BOLLETTINO - BULLETIN

TECNICO • TECHNICAL	●	GRUPPO • GROUP	**3**
RICAMBI • SPARE PARTS	●	NR • NO	**113** Rev. 02
INFORMAZIONI • INFORMATION		DATA • DATE	**03-12**

MODELLI: Decespugliatori DS 3800 T - DS 4200 T

OGGETTO: Gruppo manubrio rinforzato

SUBJECT: Reinforced handle-assy

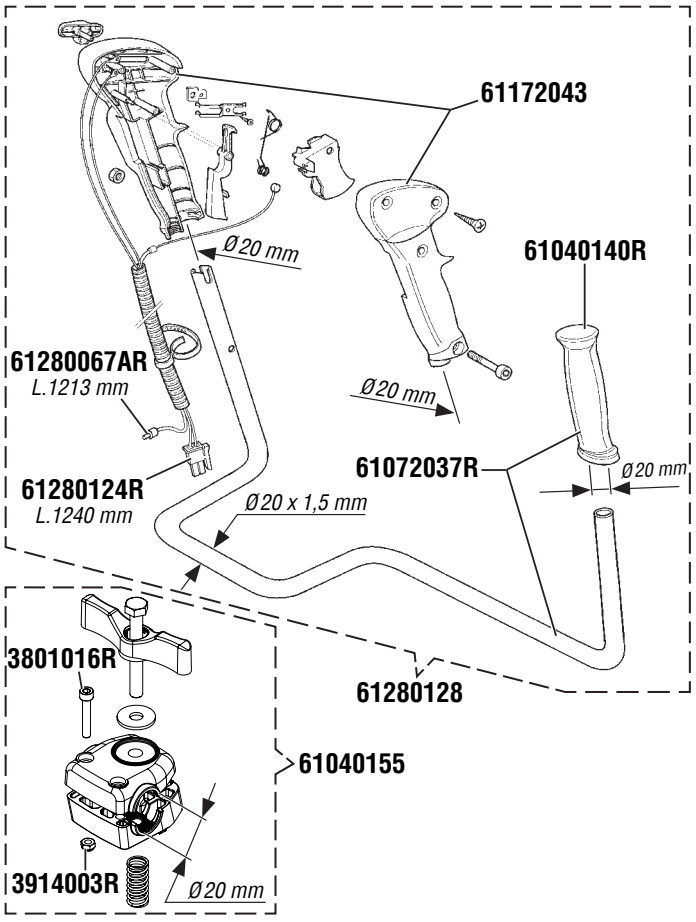
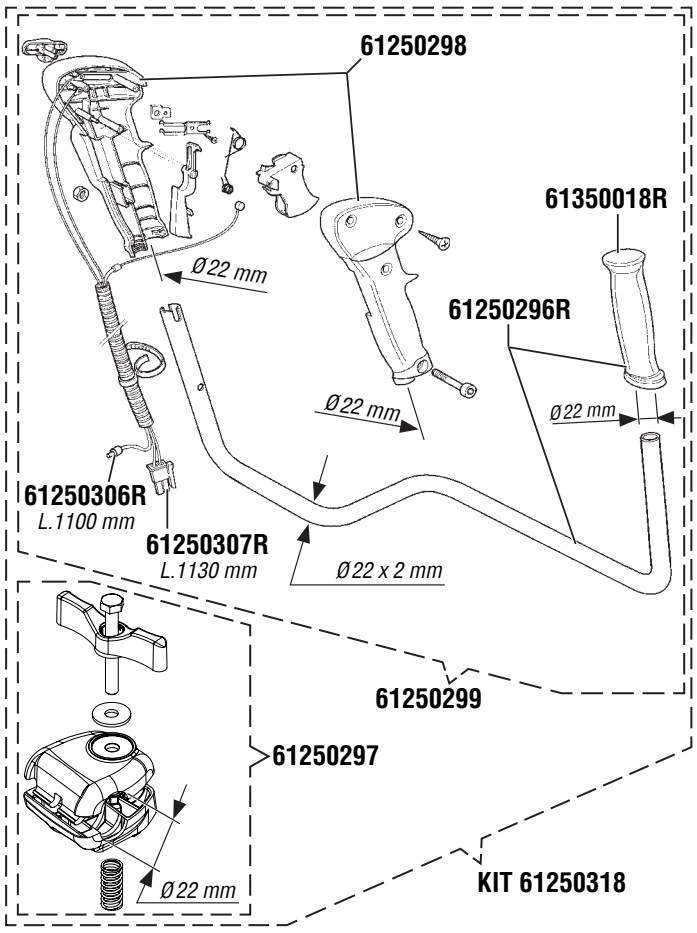
DESCRIZIONE: Variata la forma del manubrio; aumentato il diametro e lo spessore del manubrio in alluminio con conseguente modifica delle impugnature e lunghezza cavi. Introdotti nuovi morsetti manubrio con differente sistema di bloccaggio.

DESCRIPTION: Changed the shape of the handlebar; increased the diameter and thickness for the alluminium-handle; modified as a result the grip diameter and cable-length. Introduced new handle clamps with different clamping system.

INTERCAMBIABILITÁ: I particolari singoli non sono intercambiabili tra di loro. É possibile la sostituzione completa utilizzando il kit cod. 61250318

INTERCHANGEABILITY: Single parts of old/new assemblies are not interchangeable. It's possible the replacement of the complete aasembly using the kit p/n 61250318

SUBJECT: Reinforced handle-assy

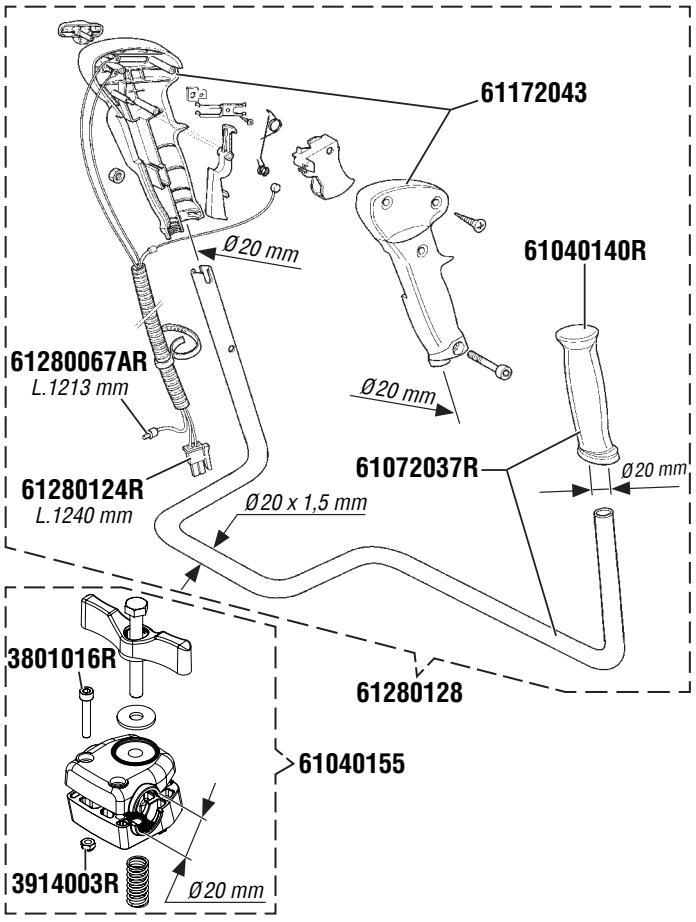
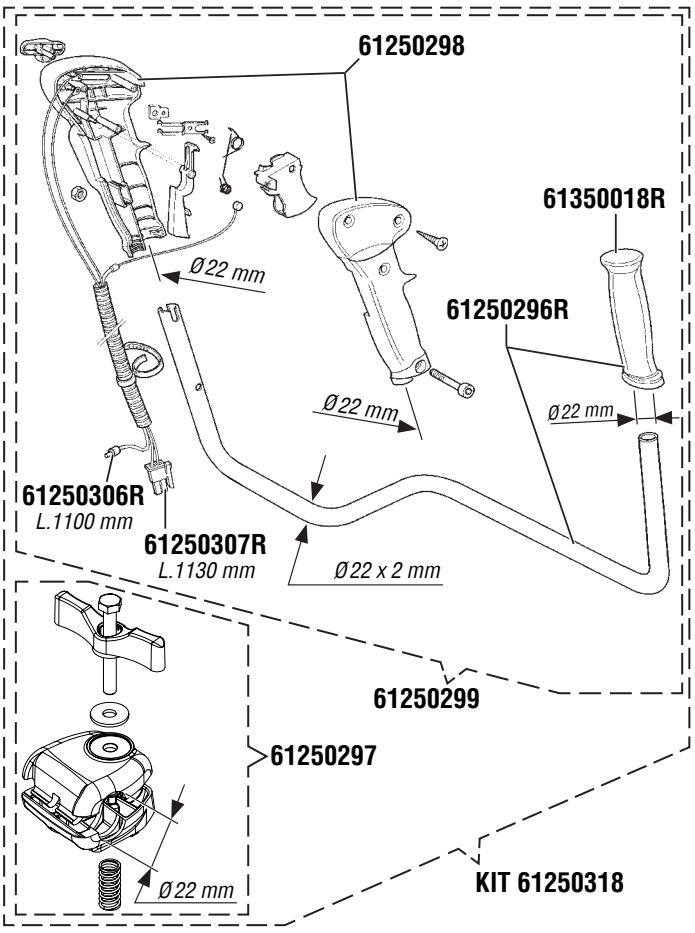
BESCHREIBUNG: Geänderte Form des Griffes; Produktverbesserung im Bereich des Aluminium Griffbügels. Es wurde der Durchmesser des Griffrohres vergrößert und die Material stärke erweitert. Die Kabellängen sowie der Gasgriff wurde angepasst.

DESCRIPTION: Changed the shape of the handlebar; increased the diameter and thickness for the alluminium-handle; modified as a result the grip diameter and cable-length. Introduced new handle clamps with different clamping system.

INTERCHANGEABILITY: Single parts of old/new assemblies are not interchangeable. It's possible the replacement of the complete aasembly using the kit p/n 61250318

SUBJECT: Reinforced handle-assy

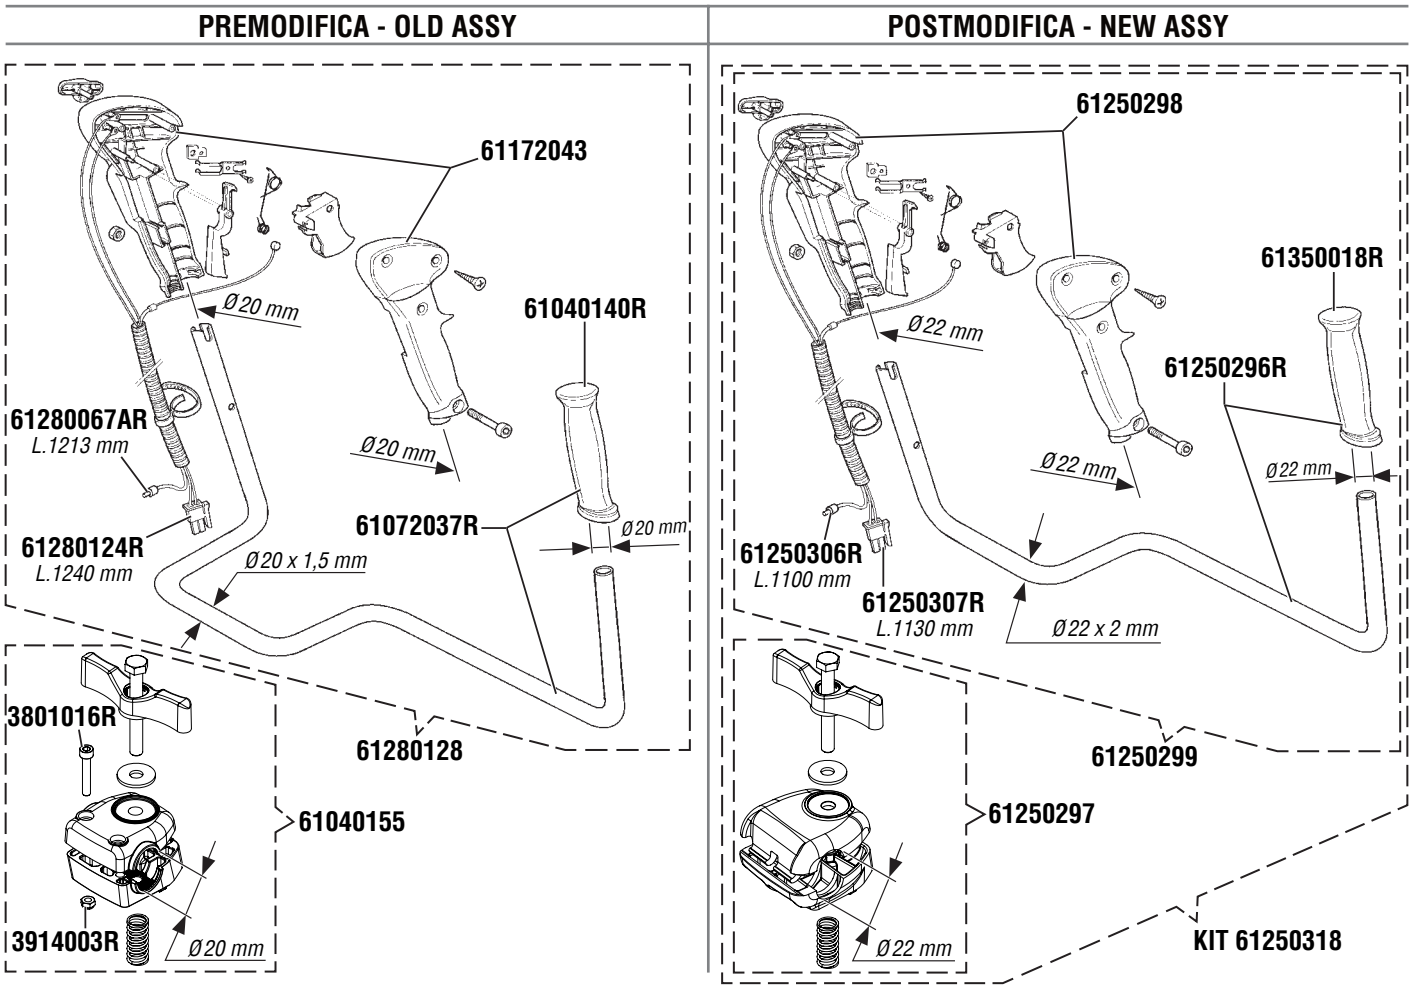
DESCRIPCIÓN: Nuevo diseño del manillar; aumento del diámetro y el espesor del manillar de aluminio con la consiguiente modificación de la empuñadura y longitud de los cables.Introducida una nueva mordaza con diferente sistema de blocaje.

DESCRIPTION: Changed the shape of the handlebar; increased the diameter and thickness for the alluminium-handle; modified as a result the grip diameter and cable-length. Introduced new handle clamps with different clamping system.

INTERCHANGEABILITY: Single parts of old/new assemblies are not interchangeable. It's possible the replacement of the complete aasembly using the kit p/n 61250318

SUBJECT: Reinforced handle-assy

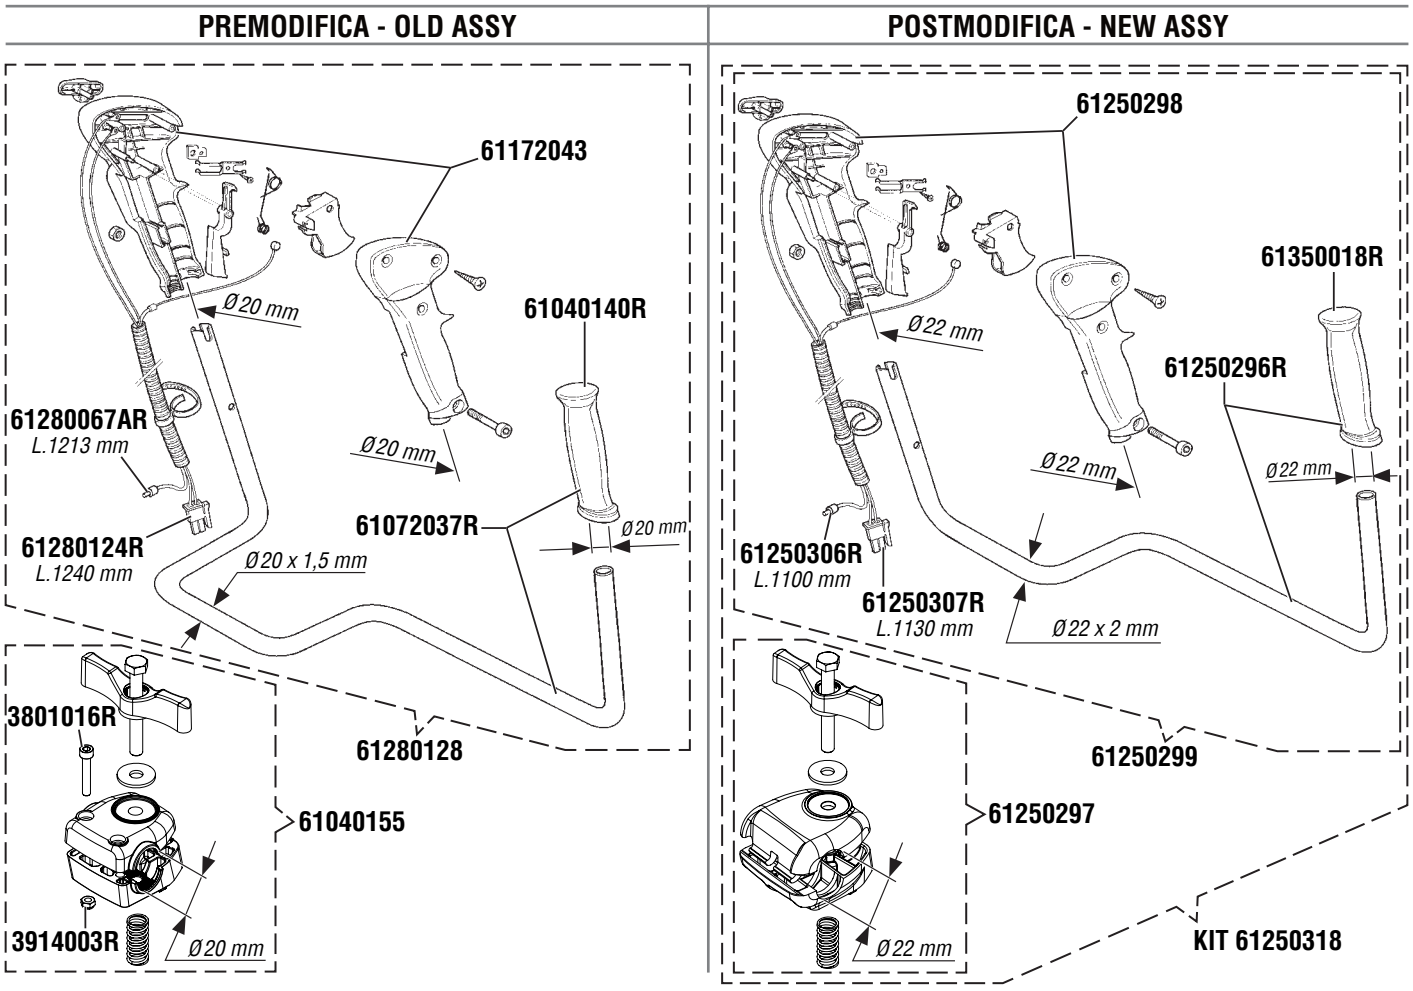
DESCRIPTION: Modification de la forme du guidon; augmentation du diamètre et de l'épaisseur du tube du guidon ; modification de la poignée de la longueur des câbles. Modification de la bride de maintien du guidon et de son système de bridage.

DESCRIPTION: Changed the shape of the handlebar; increased the diameter and thickness for the alluminium-handle; modified as a result the grip diameter and cable-length. Introduced new handle clamps with different clamping system.

INTERCHANGEABILITY: Single parts of old/new assemblies are not interchangeable. It's possible the replacement of the complete aasembly using the kit p/n 61250318

SUBJECT: Reinforced handle-assy

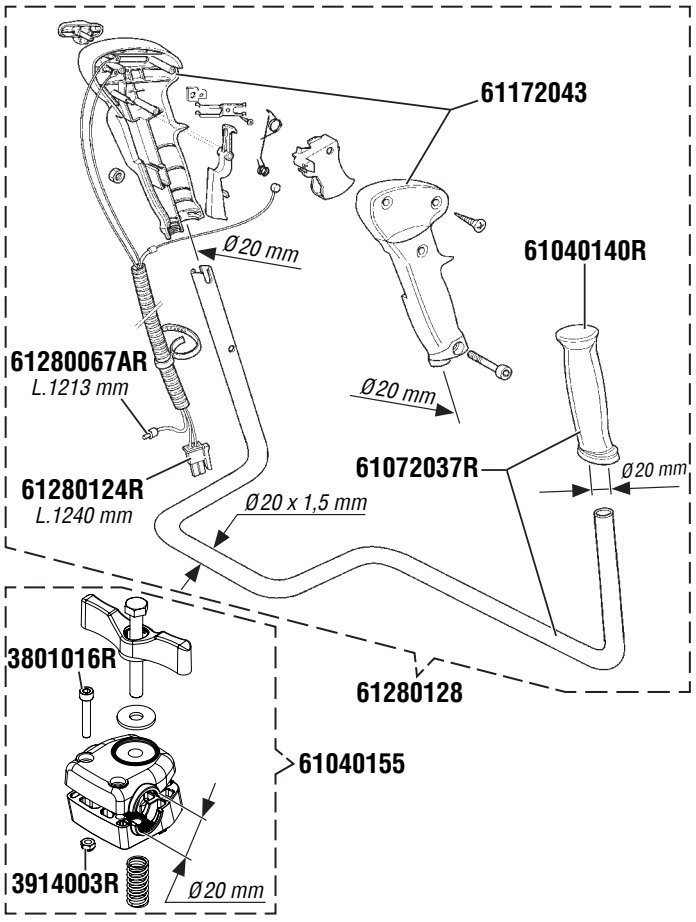
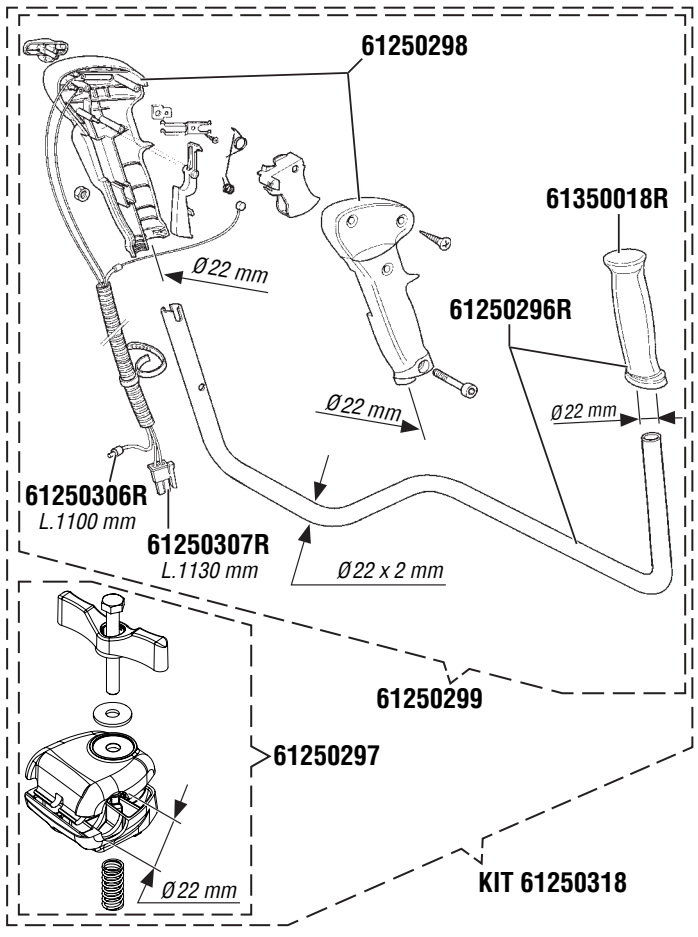
BESCHRIJVING: Veranderde de vorm van het stuur; de diameter en dikte van de aluminiumbuis is verhoogd ; daarom is de diameter van de handgreep en de kabellengte veranderd. Nieuwe handvaten met een ander gripsysteem werden ingevoerd.

DESCRIPTION: Changed the shape of the handlebar; increased the diameter and thickness for the alluminium-handle; modified as a result the grip diameter and cable-length. Introduced new handle clamps with different clamping system.

INTERCHANGEABILITY: Single parts of old/new assemblies are not interchangeable. It's possible the replacement of the complete aasembly using the kit p/n 61250318

SUBJECT: Reinforced handle-assy

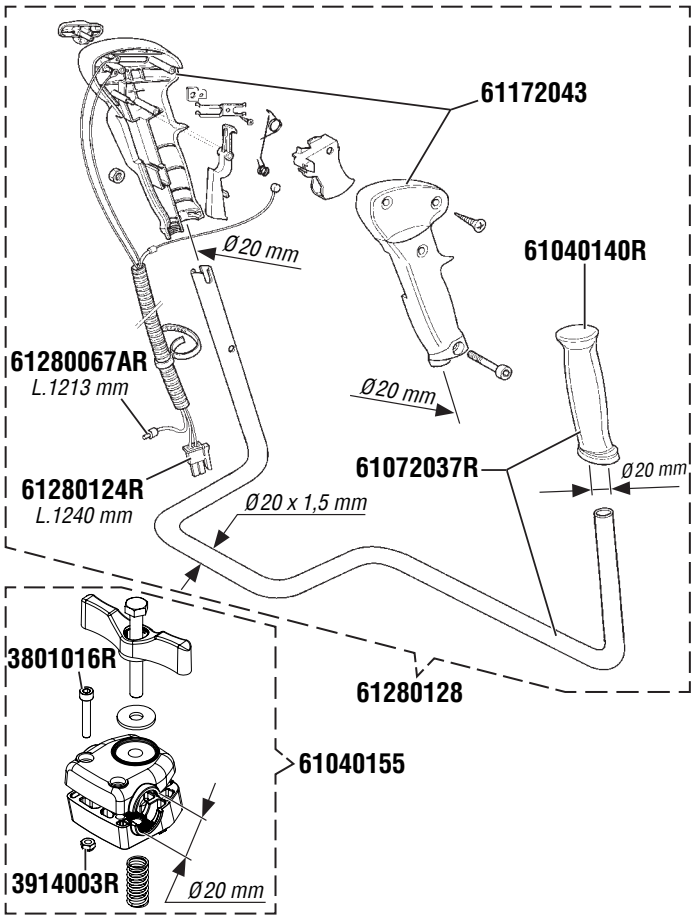
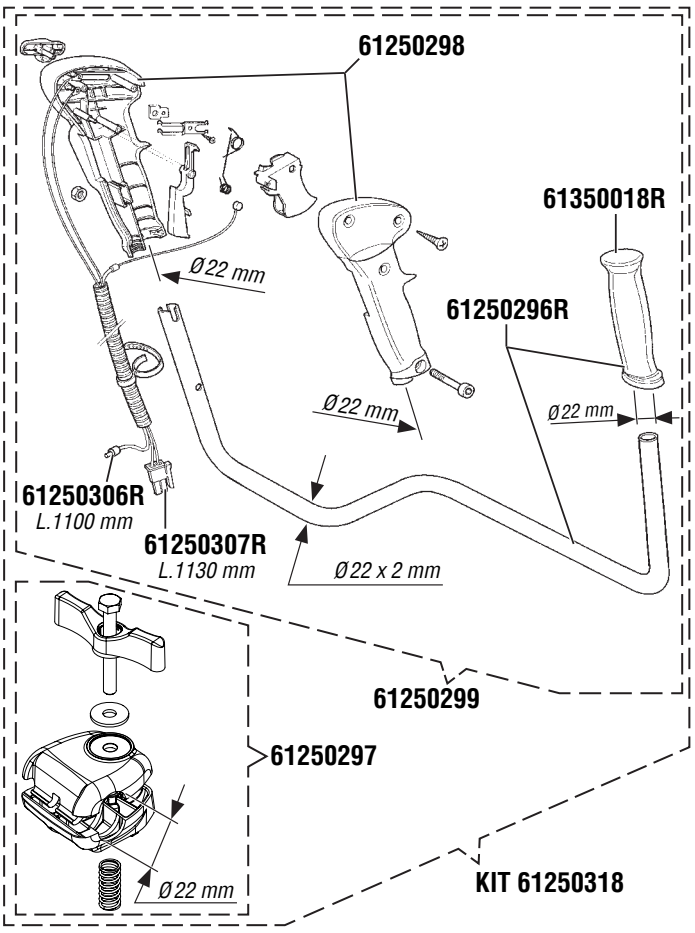
OPIS: Zmieniono kształt uchwytu; Zwiększono średnicę oraz grubość ścianki uchwytu aluminiowego, zmodyfikowano średnicę rękojeści oraz długość przewodów elektrycznych. Wprowadzono nowe zaczepy uchwytu z nowym systemem mocowania

DESCRIPTION: Changed the shape of the handlebar; increased the diameter and thickness for the alluminium-handle; modified as a result the grip diameter and cable-length. Introduced new handle clamps with different clamping system.

INTERCHANGEABILITY: Single parts of old/new assemblies are not interchangeable. It's possible the replacement of the complete aasembly using the kit p/n 61250318

SUBJECT: Reinforced handle-assy

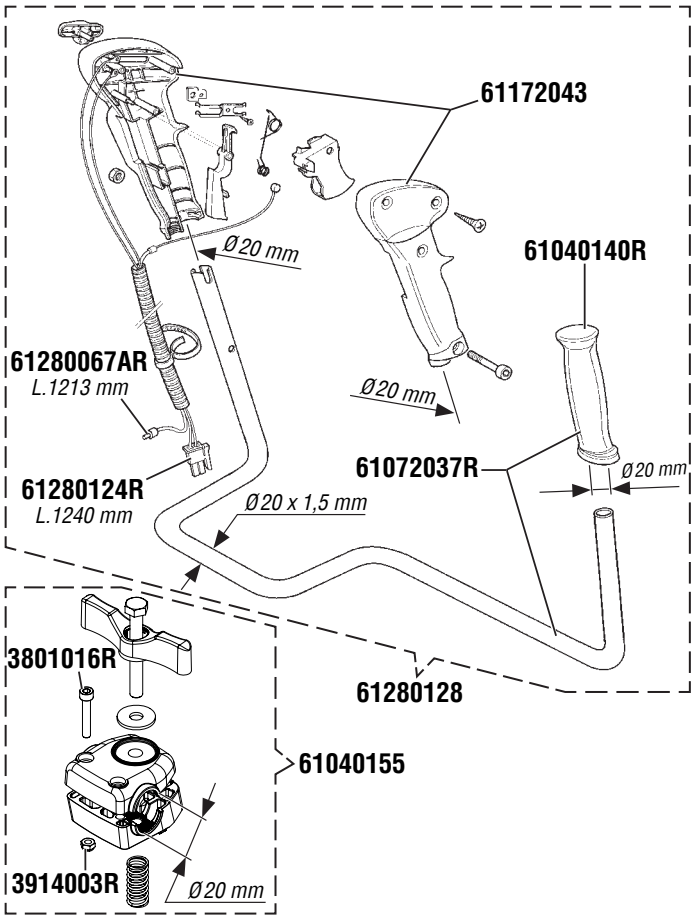
ОПИСАНИЕ: Изменена форма рукоятки; Увеличен диаметр и толщина стенок алюминиевой трубки, изменена соответственно толщина рукоятки и длинна кабеля, система крепления.

DESCRIPTION: Changed the shape of the handlebar; increased the diameter and thickness for the alluminium-handle; modified as a result the grip diameter and cable-length. Introduced new handle clamps with different clamping system.

INTERCHANGEABILITY: Single parts of old/new assemblies are not interchangeable. It's possible the replacement of the complete aasembly using the kit p/n 61250318
